Územný plán mesta Trenčín

- Zmeny a doplnky č.3

Textová časť

etapa: **NÁVRH** upravený podľa výsledkov prerokovania

Zmena 1/1

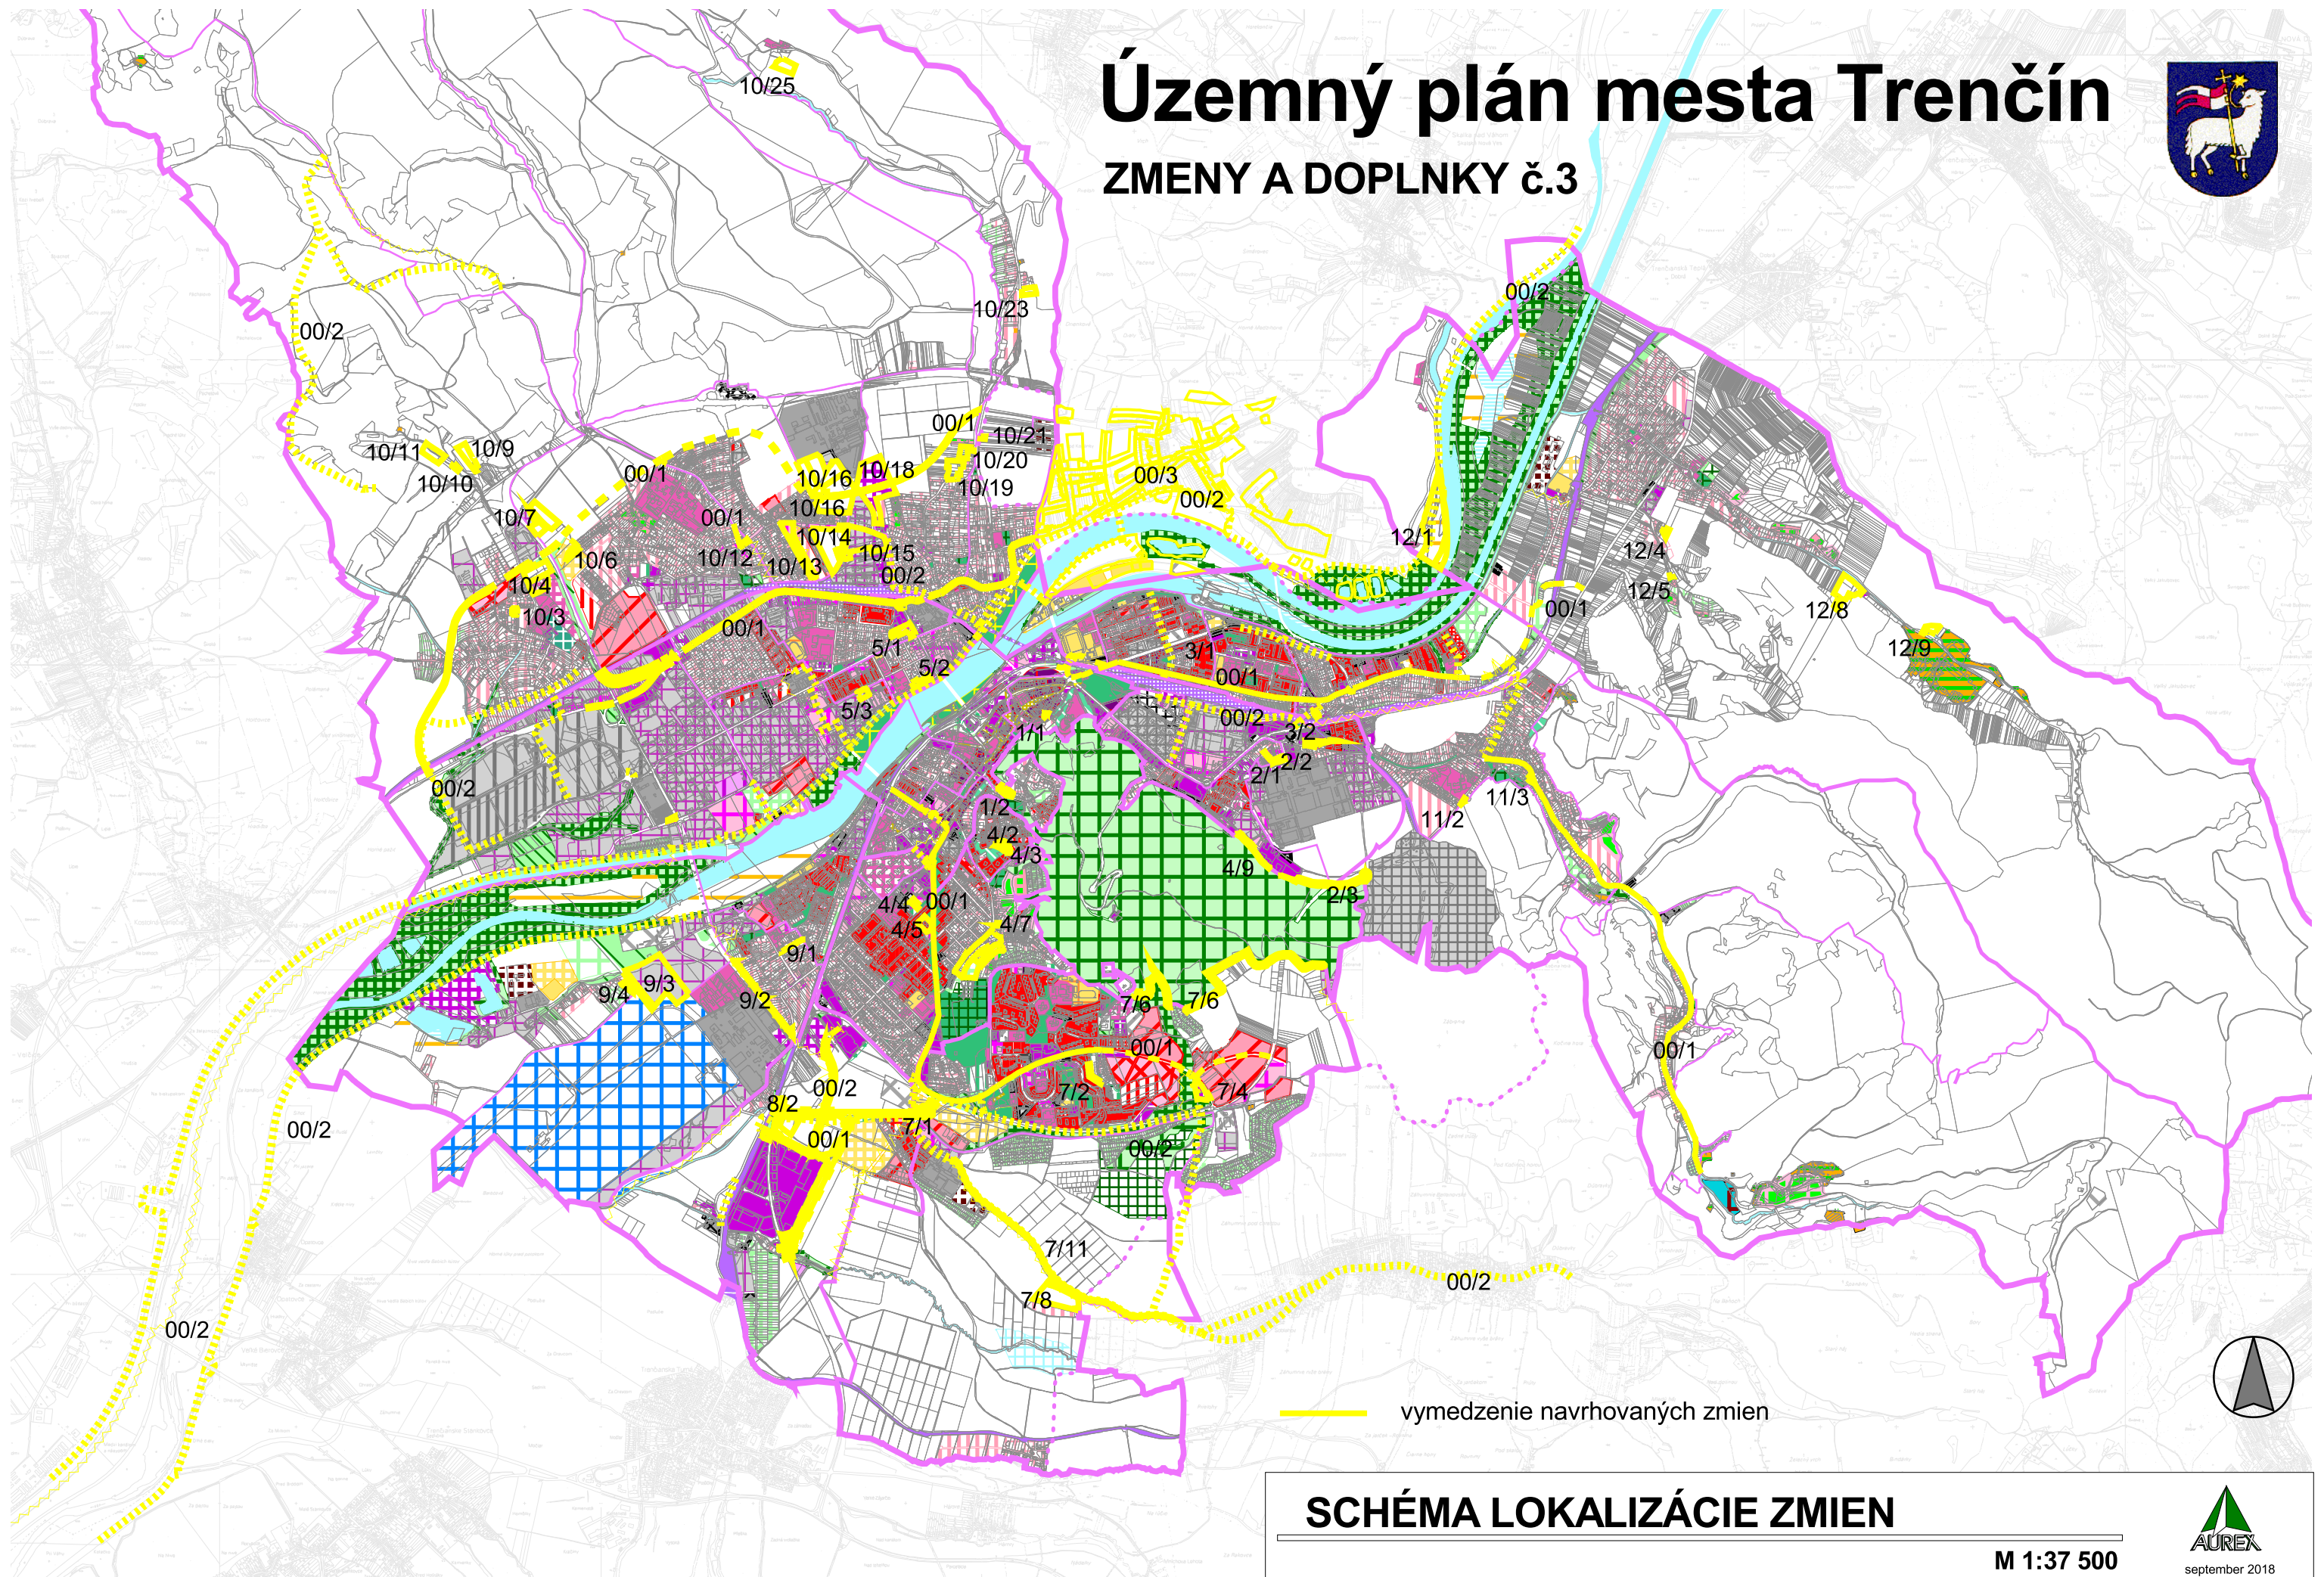
Zmena sa týka územia pri Matúšovej ulici, v lokalite Hôrka na úbočí pod Trenčianskym hradom. Leží na území Mestskej pamiatkovej rezervácie (ďalej "MPR") Trenčín.

Podľa Územného plánu mesta Trenčín v znení zmien a doplnkov (ďalej „ÚPN“) je pre danú plochu stanovené funkčné využitie Polyfunkčné územie mestského centra – centrálny mestský blok (UC 01 A) so stanovenou maximálnou výškou SS (výšková úroveň existujúcej zástavby), ktorá znamená, že maximálna prípustná výška zástavby v danom bloku je výška, ktorú dosahovali objekty k 30.6. 2015. V prípade asanácie niektorého z objektov zostáva ako limit výšky budúcej zástavby výška pôvodného objektu k uvedenému dátumu.

Predmetom navrhovanej zmeny ÚPN je zmena regulácie maximálnej výškovej hladiny v zmysle špeciálneho regulatívu stanoveného na základe požiadaviek Krajského pamiatkového úradu Trenčín.
